改善箇所説明図

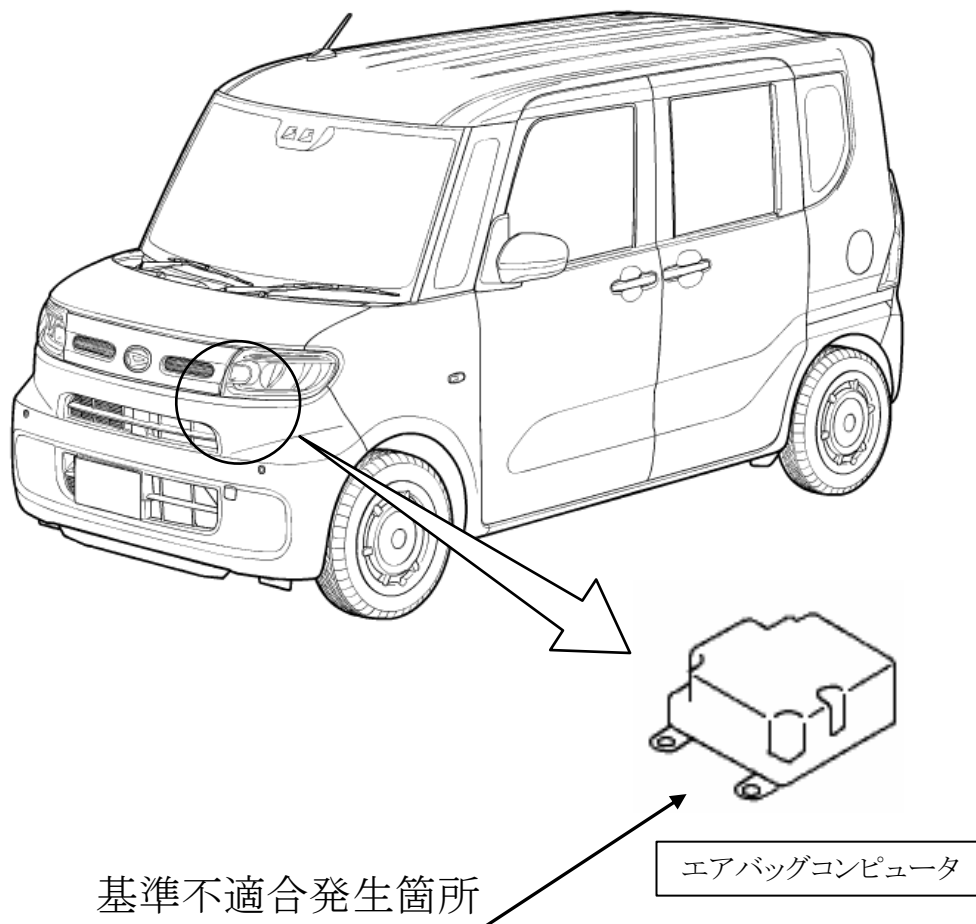
注: は交換する部品を示す。

エアバッグコンピュータにおいて、コンデンサの製造工程が不適切なため、内部ショートが発生することがある。そのため、そのままの状態で使用を続けると、作動すべき衝突時にエアバッグ及びシートベルトプリテンショナが作動しないおそれがある。

改善の内容

全車両、エアバッグコンピュータを良品と交換する。

識別

運転者席側シート下の車台番号打刻末尾の上側に黄色ペイントを塗布する。
